# サブドレン他水処理施設 既設ピット復旧に関する補足説明資料

2019年12月23日 東京電力ホールディングス株式会社

【参考】初回申請からの変更点

No.49ピット周辺

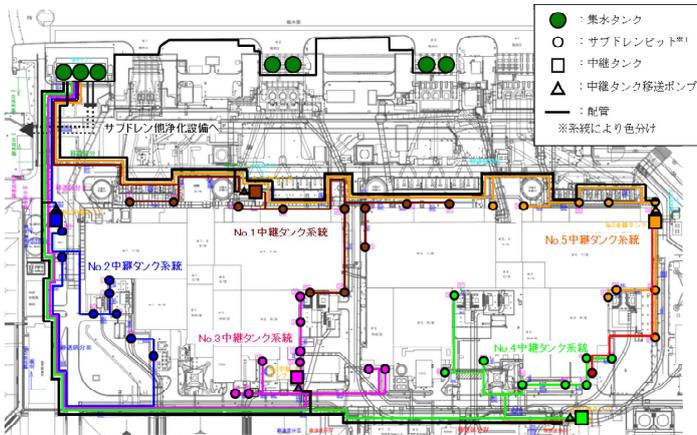
配管使用について一部変更するものの、現行の既設復旧ピットと同等の性能を確保。

## No.49ピット復旧：配管仕様変更箇所

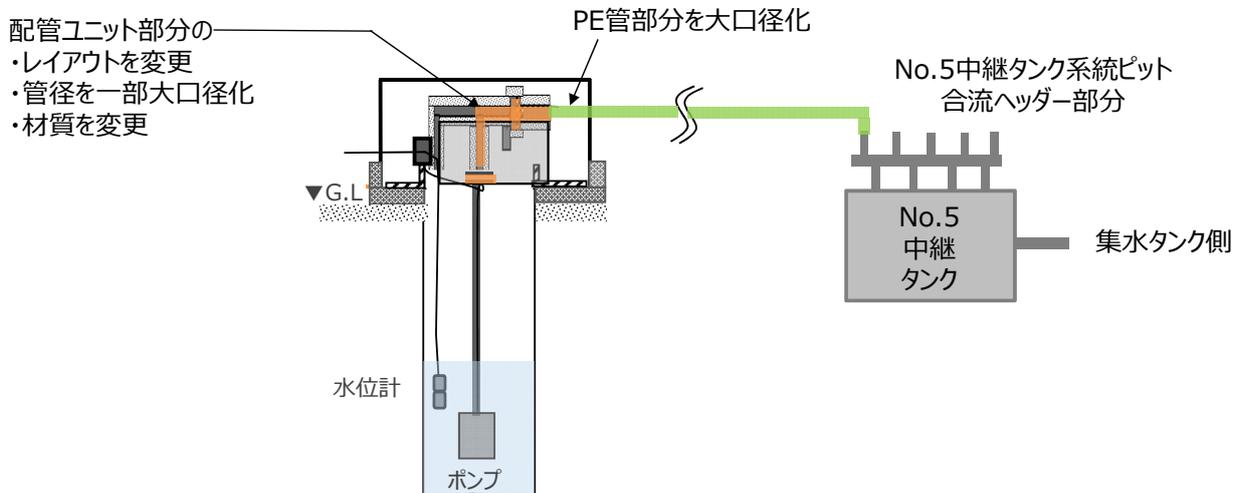
- ・現在運用中のサブドレンピットでは析出した鉄分により揚水配管等が詰まり、稼働率低下が発生している。
- ・また、配管構成が複雑なため清掃工程が多く、作業に時間がかかり、被ばく量低減が課題となっている。
- ・揚水配管等の詰まり抑制対策、作業工程の短縮のため、配管仕様を一部変更する。

項目	増強ピット	No.49ピット
配管ユニット簡略化		
配管レイアウト	<ul style="list-style-type: none"> <li>・曲がり部分が3ヶ所あるため詰まりが発生しやすい</li> <li>・継手数が多く、配管が重いため保守点検の作業負担が大きい</li> </ul>	<ul style="list-style-type: none"> <li>・曲がり部分を1ヶ所まで減らし、配管内の詰まり発生を抑制</li> <li>・配管レイアウトの簡略化に伴い、ユニット部分を軽量化するとともに継手部分をフランジ接続から溶接に変更し、保守点検の作業負担を軽減</li> </ul>
配管径	PE管口径が40Aと小さいため、析出物が詰まりやすいと想定	中継タンク側PE管口径を80Aに、配管ユニットの一部の口径を50Aに拡大し、配管閉塞までの期間を延長可能と想定
材料	配管ユニット部分にSTPG370, SUS316LTP材を使用	配管ユニット部分にSUS316LTP材を使用

- 現在運用しているピットは、震災による津波襲来により塩化物イオン濃度の高い地下水を汲み上げる可能性が考えられたことから、腐食リスクを考慮して配管ユニット部分にSUS316L材を採用した。
- サブドレン運用開始後の塩化物イオン濃度データからSUS304材を用いても腐食リスクは低いと判断し、No.49ピット復旧については、より汎用性が高く合理的な設計とするため配管ユニットの材質にSUS304材を採用することとした。(初回申請内容)
- その後追加検討により、サブドレンピットでくみ上げるのは地下水であるため微生物によるSUS304材の腐食の発生が否定できないことが判明した。よってSUS304材より耐食性が高く、これまで採用実績があり、過去の保守点検で腐食の発生がみられないSUS316L材を採用する。(補正申請内容)
